Spinger Strandveien/Båtmannsgata

Dette notatet er en oppsummering av spinger som er utført.

Revidert 18.06.2025

1 Springer snuplass foran hotell

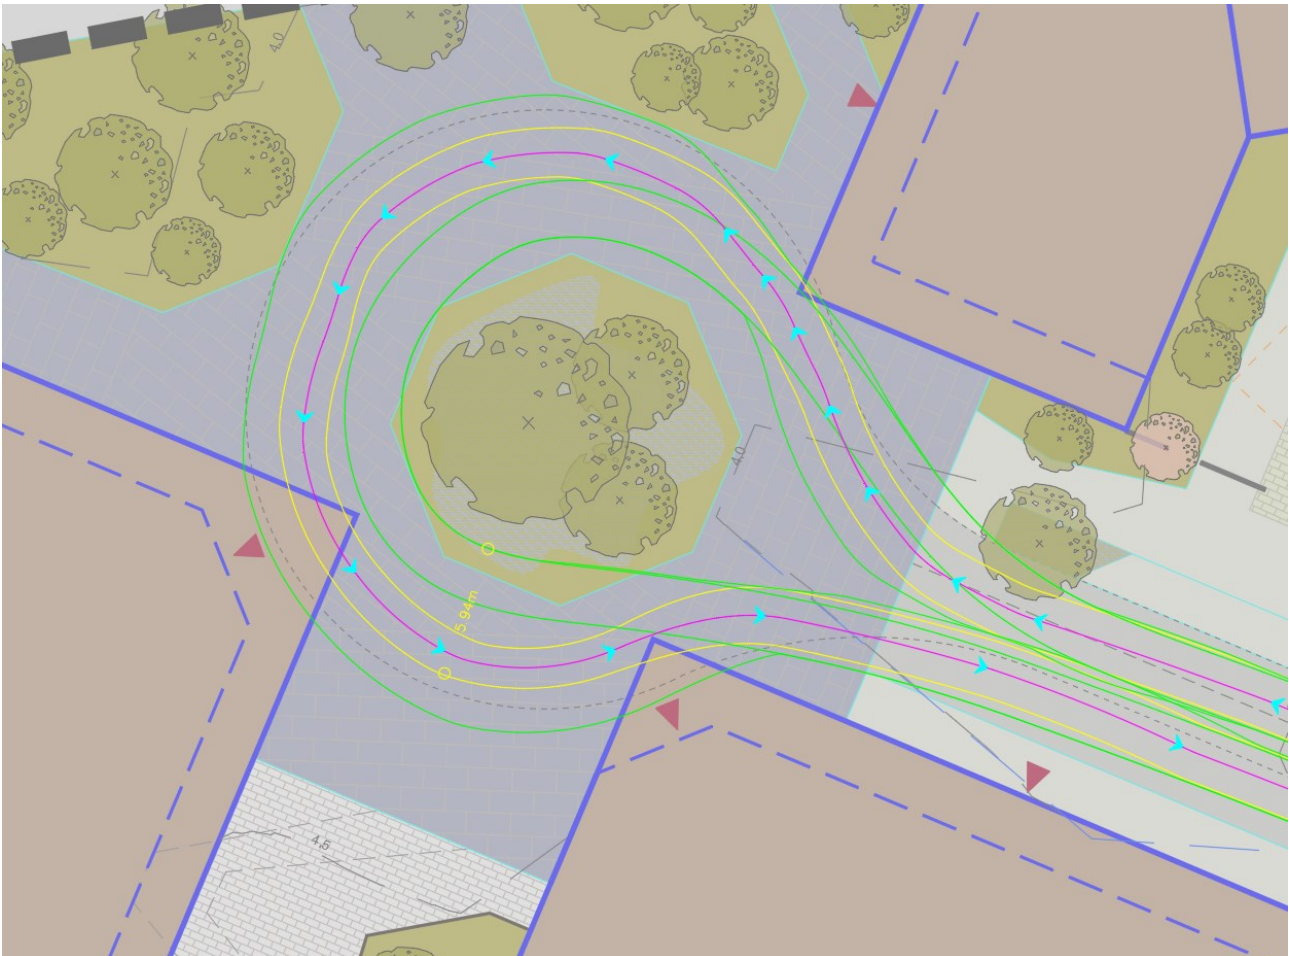
Spinger virker ok. Noen steder kommer overheng på bussen over elementer. Dette må ivaretas ved senere detaljering

2 Sporinger av inn- og utkjøringer til parkering

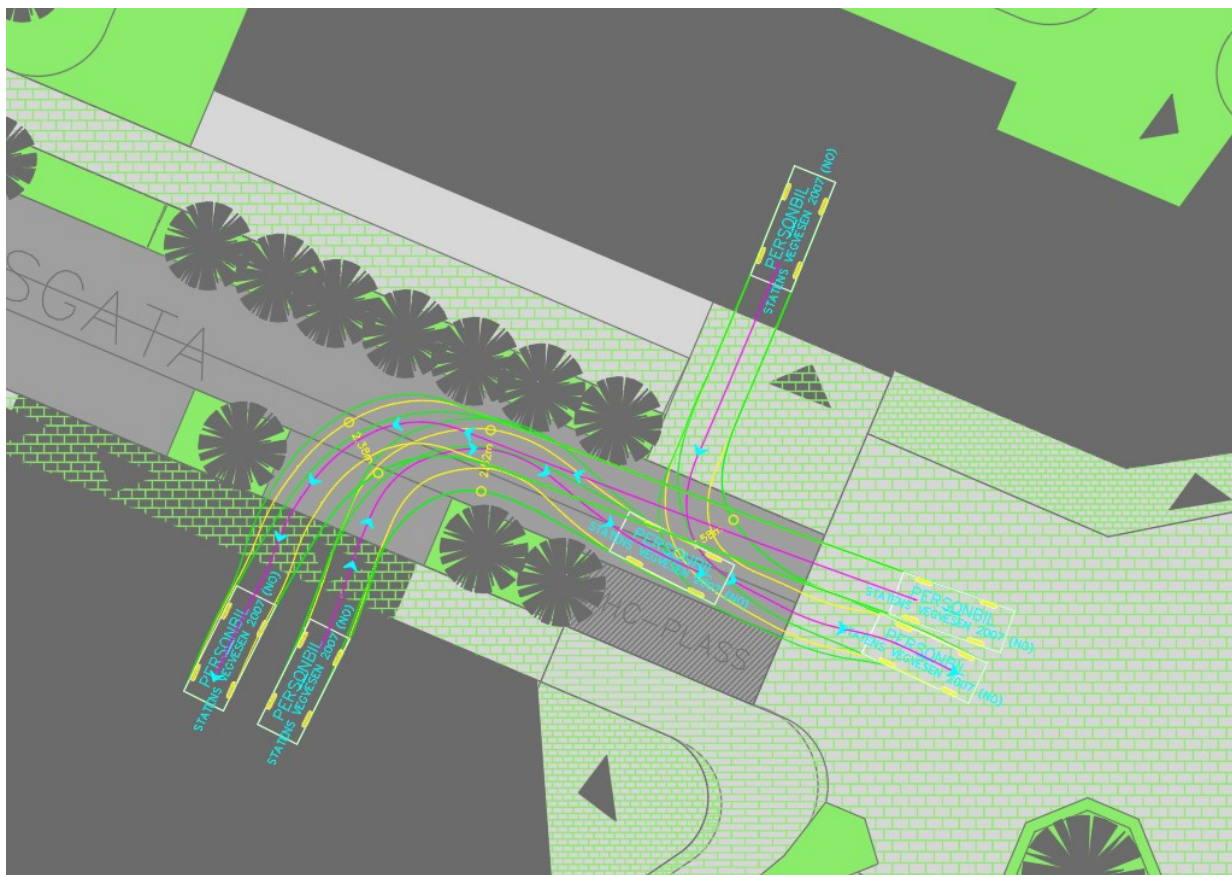
Sporinger for avkjøringer for personbiler til parkeringskjellere er ok

3 Sporinger varelevering

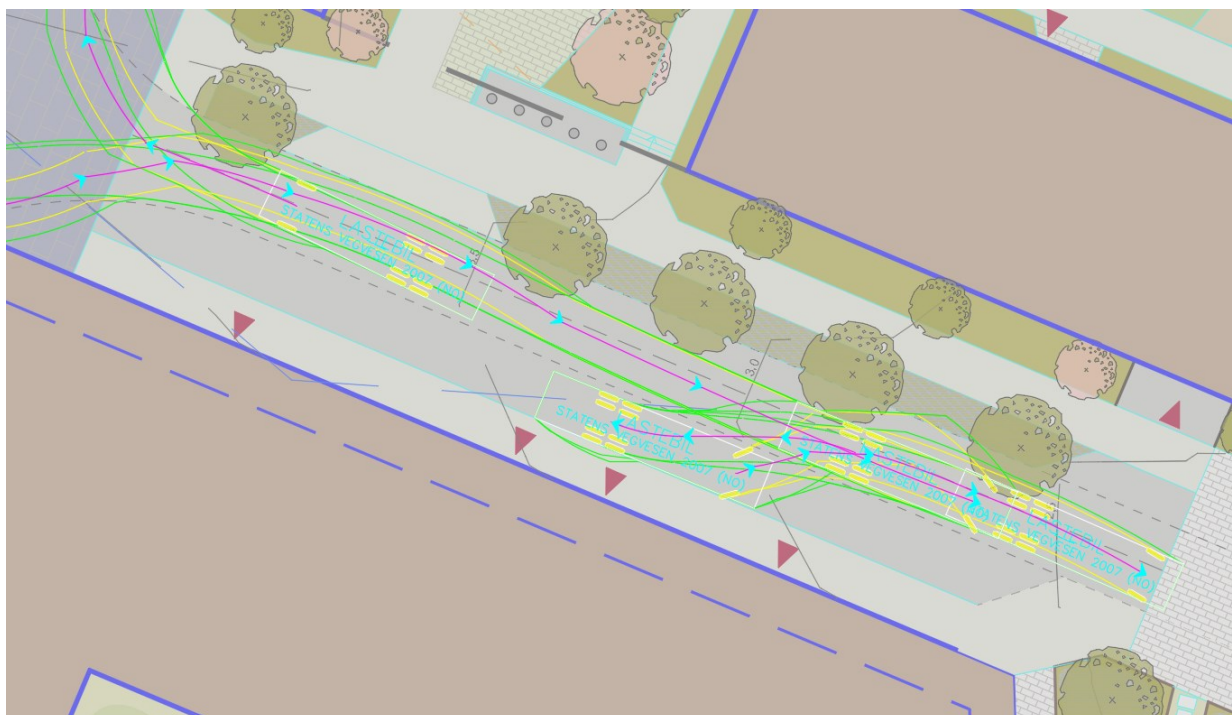
I sporingen over er det forutsatt lastebil for varelevering.

5 Sporinger av kryss Strandveien/Båtmannsgata

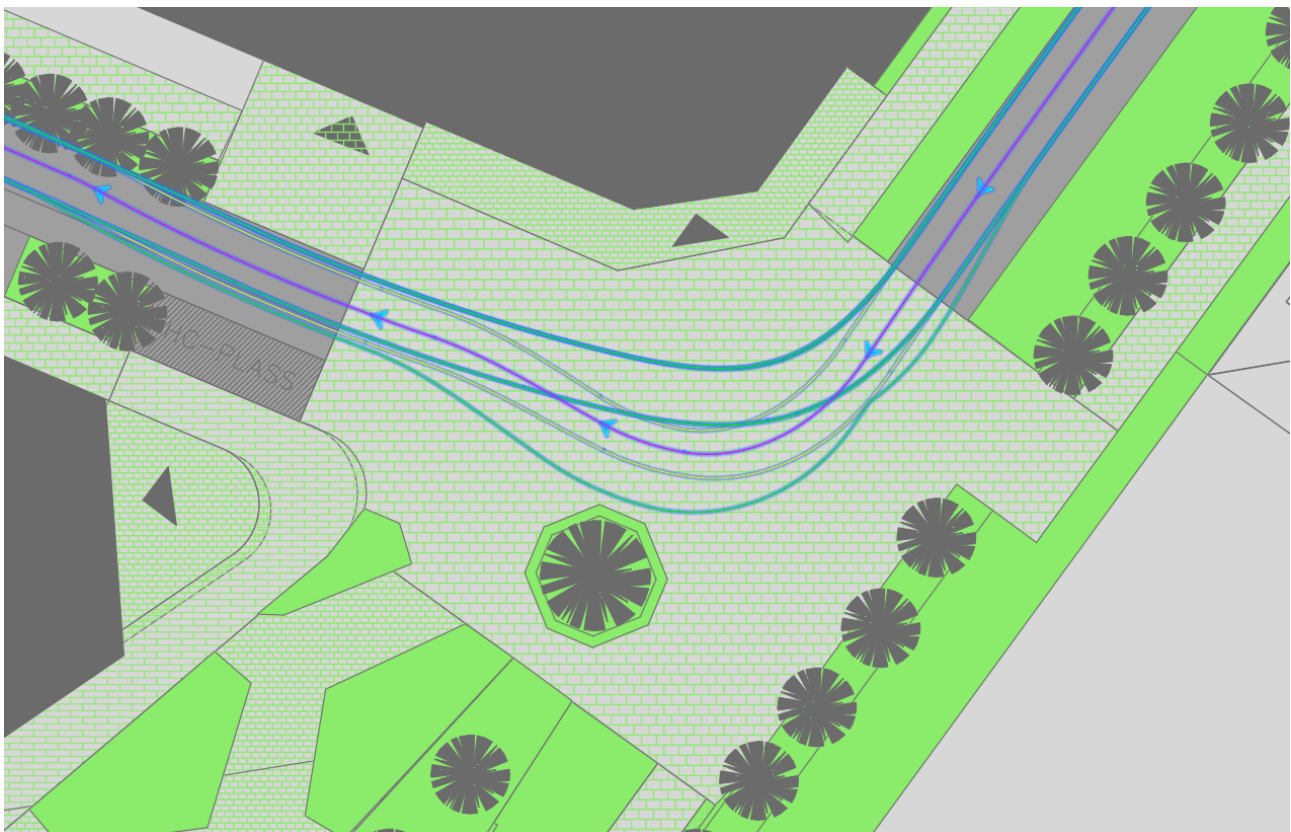
Avhengig av løsning som velges ved Strandveitorget, er det viktig at breddeutvidelse for kjørebanelen i kryssområdet mellom Strandveien og Båtmannsgata blir ivarettatt. For å få en buss gjennom en tilnærmet 90grader sving, kreves det ekstra areal, som sporingen over viser.

6 Springer Maskinistgata/Strandveien

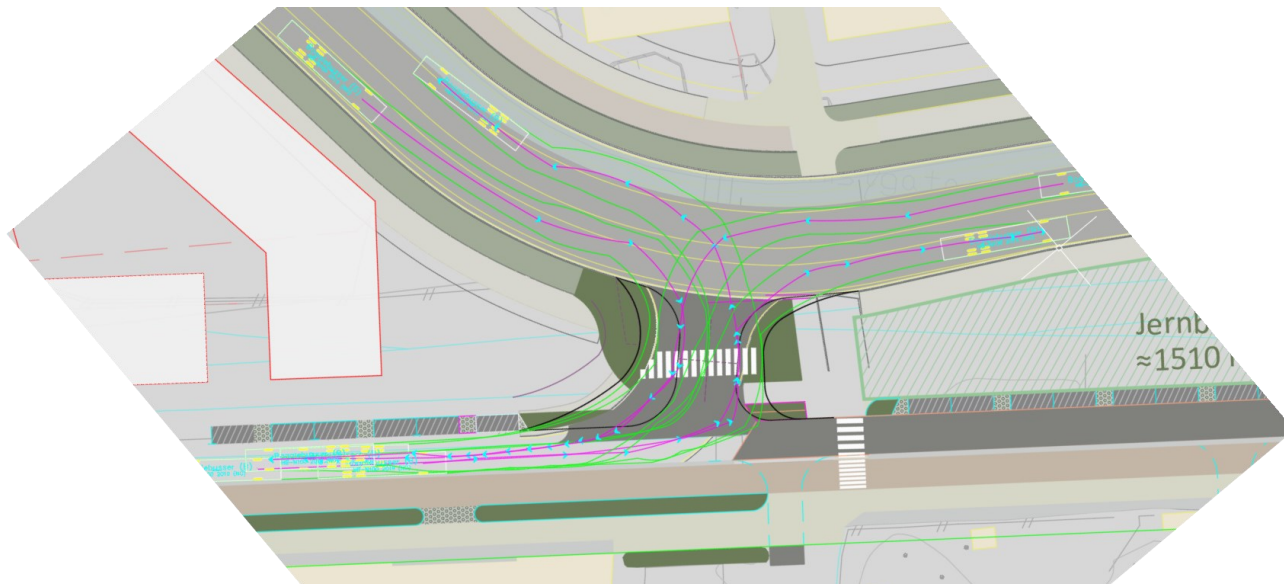
Sporinger for buss viser at noe overheng kommer utenfor asfaltarealer. I maskinistgata er det planlagt midtrabatt. Åpning i midtrabatt må tilpasses sporinger for inn/utkjøring av krysset.

9 Sporing Strandveien alternativ 1:

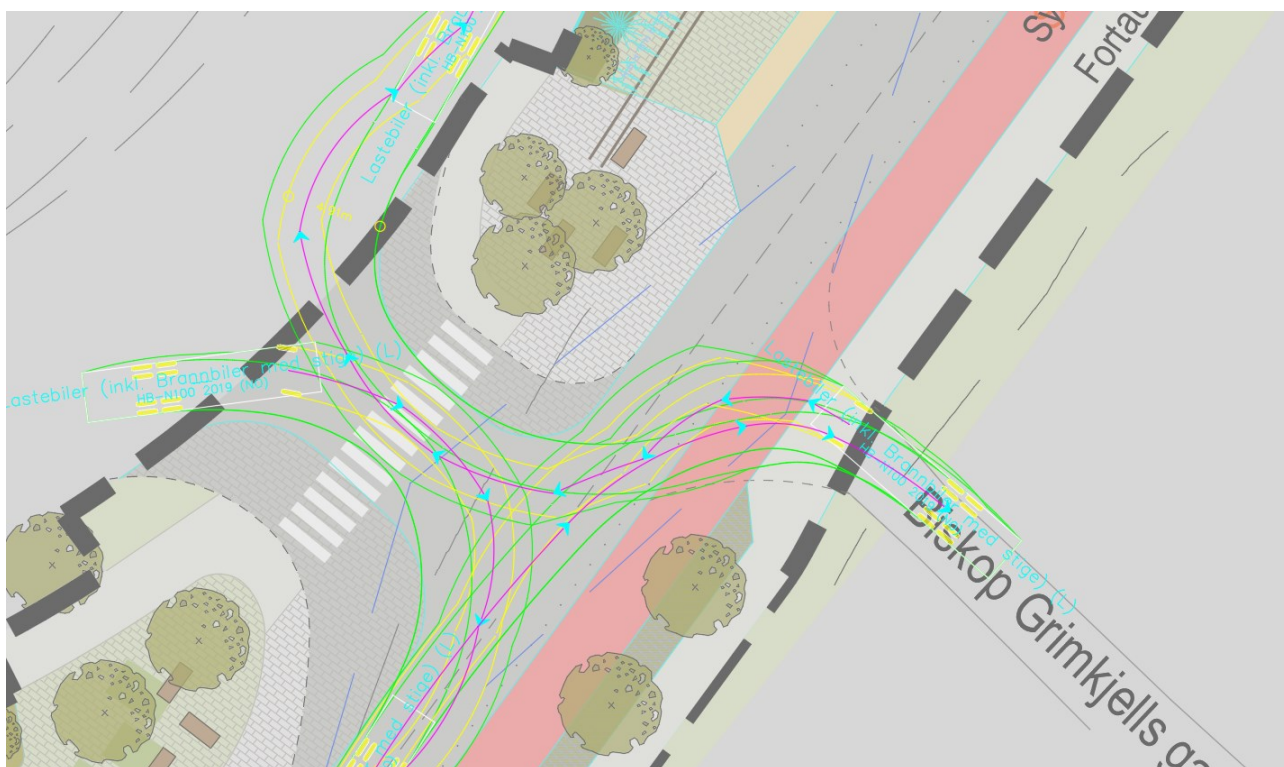
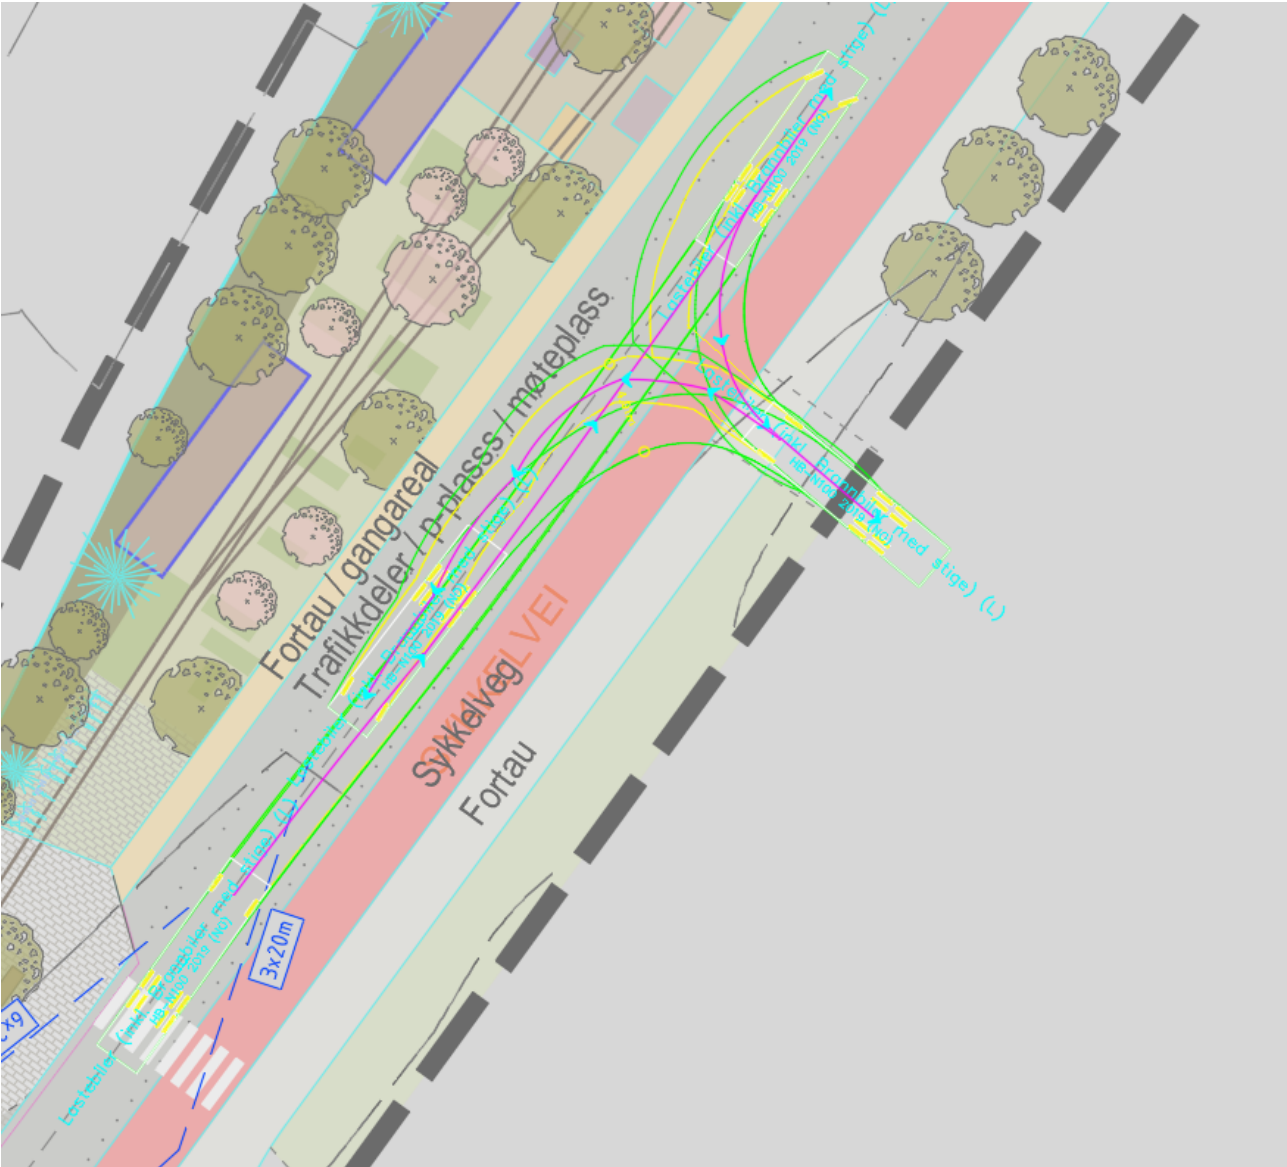
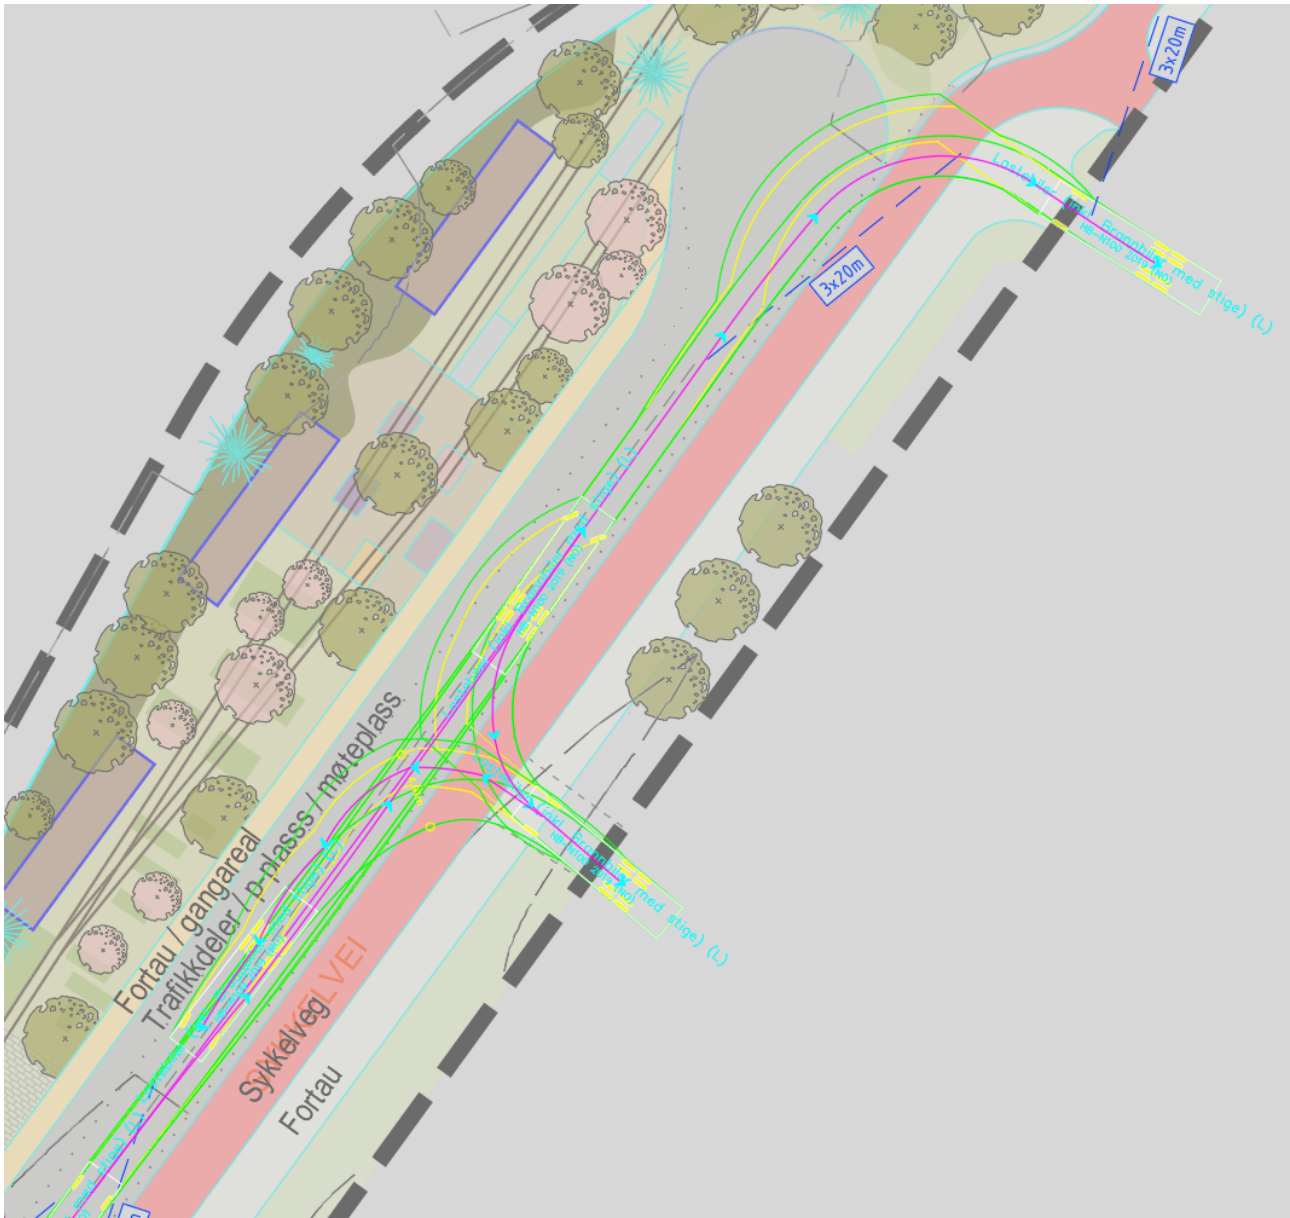
Sporing øverst i Strandveien forutsetter at lastebil rygger etter innkjøring fra Maskinistgata
